Mestni svet

Številka: 90000-17/2020-7  
Datum: 23. 12. 2020

### **Zadeva: Prometna ureditev Savskega naselja - ponovno**

Obstoječe omrežje:

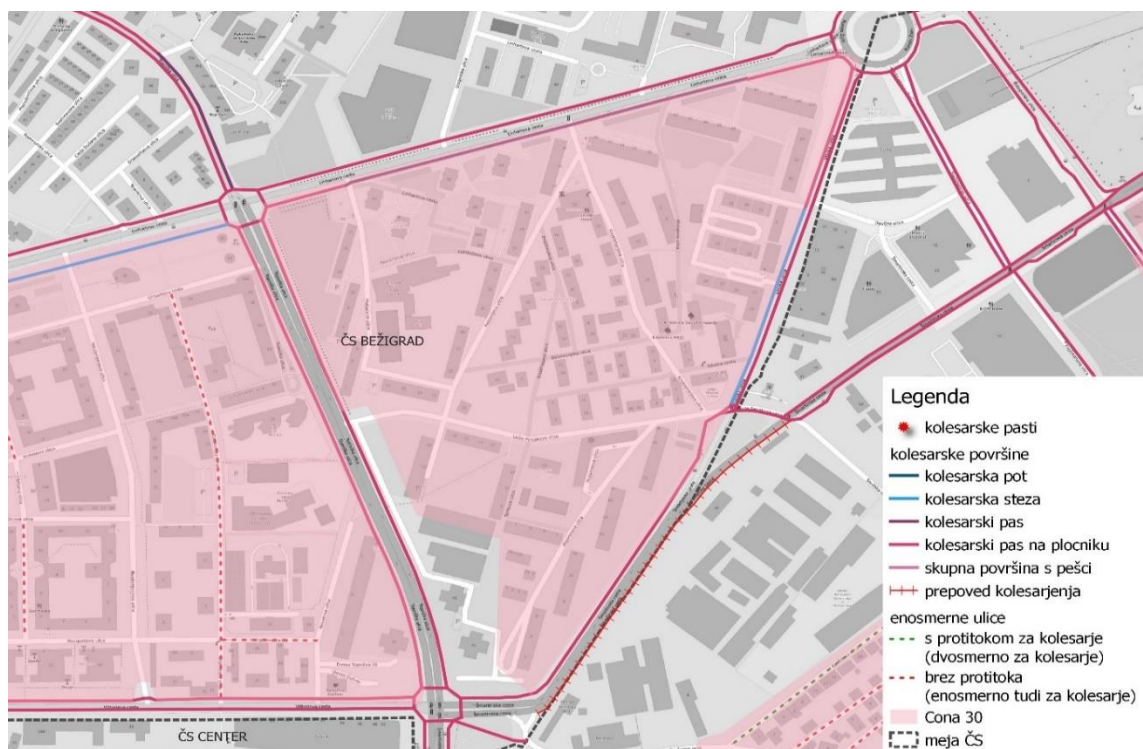
V Svetniškem klubu Levica smo skupaj z Ljubljansko kolesarsko mrežo opravili tudi temeljit terenski pregled obstoječe kolesarske infrastrukture, v okviru katerega smo identificirali težave, s katerimi se srečujejo kolesarji. Analizirali smo črne točke in nevarne odseke. Na karti in opisno vam posredujemo nabor ukrepov, ki bodo povečali varnost in s tem tudi privlačnost kolesarjenja, kar bi posledično razbremenilo tudi osebni motoriziran promet v Savskem naselju. S predlaganimi spremembami in smernicami vam posredujemo optimalne variante za vzpostavitev kvalitetnega kolesarskega omrežja.

### Točkovni ukrepi:

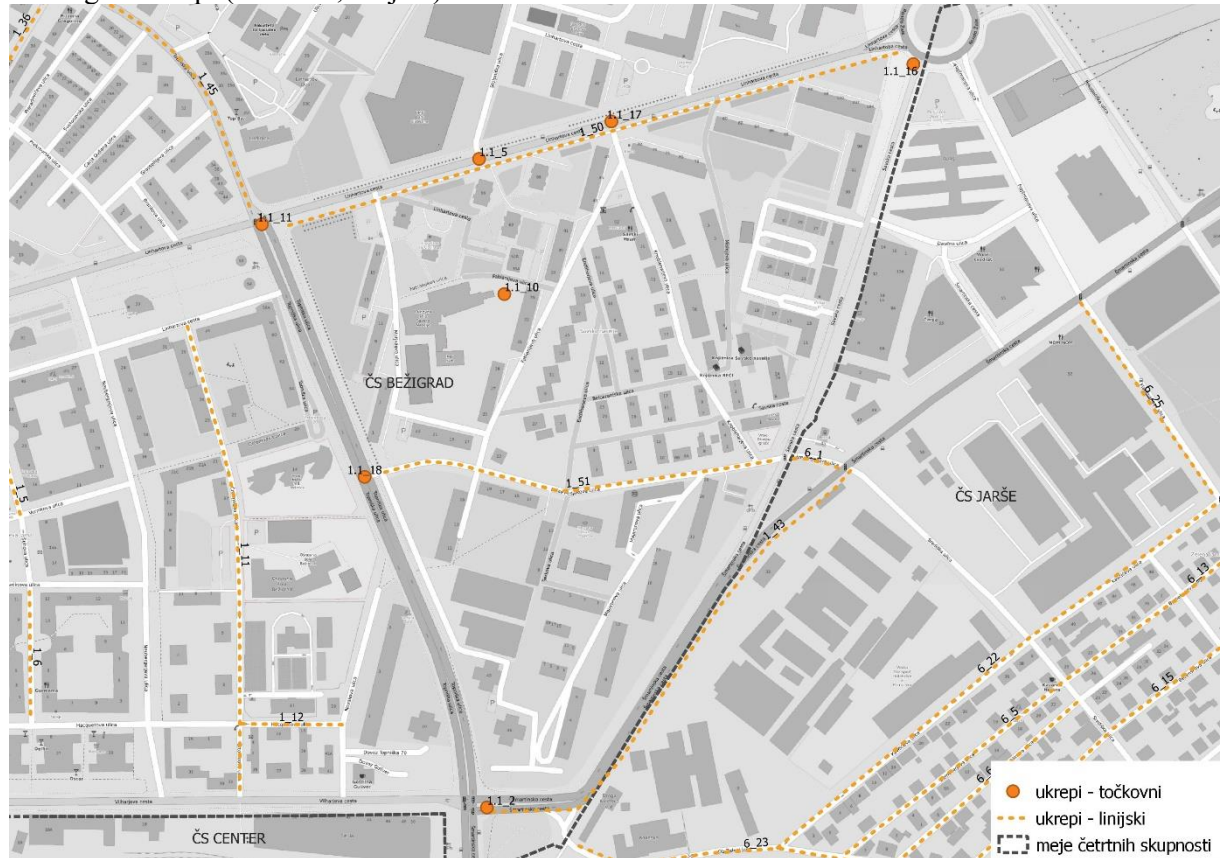
Št.	Ime	Ukrep	Ulica	Pojasnilo	Prioriteta	Zahtevnost
1.1_10	Odstranitev 4 nezakonito zarisanih parkirnih boksov na območju OŠ Savsko naselje	Odstranitev 4 zarisanih parkirnih boksov na območju OŠ Savsko naselje	Fabianijeva ulica	Parkirni boksi pešcem in kolesarjem onemogočajo varno pot v šolo in iz nje.	Visoka	Nizka

1.1_11	Preureditev križišča, bolj direktno vodenje kolesarjev	Preureditev križišča, bolj direktno vodenje kolesarjev	Linhartova cesta/Topniška ulica	Križišče nima zveznih kolesarskih površin, kolesarji so vodeni v preostrih zavojih. Potrebna je rekonstrukcija križišča.	Visoka	Visoka

1.1_2	Reprogramiranje semaforja s puščico za zavijanje desno	Ob zeleni luči za kolesarje bi morala zelena puščica ugasniti za nekaj sekund. Ali rumeni utripalec pred kolesarsko stezo/prehodom, ki bi dodatno opozoril voznike.	Šmartinska cesta	Zaradi zelene puščice, ki vmes ne ugasne, mnogi vozniki spregledajo kolesarje, bilo je že več nesreč.	Visoka	Nizka

1.1_17	Ureditev dvosmernega kolesarskega prehoda	Ureditev dvosmernega kolesarskega prehoda	Linhartova cesta	Obstoječ prehod je samo za pešce.	Srednja	Srednja

1.1_18	Ureditev prehoda za	Ureditev prehoda za	Topniška ulica	Obstoječ prehod je samo za pešce.	Srednja	Nizka

kolesarje	kolesarje				
1.1_5	Ureditev prehoda za kolesarje in pešce	Ureditev prehoda za kolesarje in pešce	Linhartova cesta	V bližini je kolesarski in športni park, najbližji prehod je pa oddaljen več kot 150 m.	Visoka	Nizka
1.1_16	Znižanje robnikov	Znižanje robnikov - v celotnem rondoju	Rondo Žale	Prehodi s kolesarske steze na cestišče so neudobni zaradi previsokih robnikov.	Srednja	Nizka
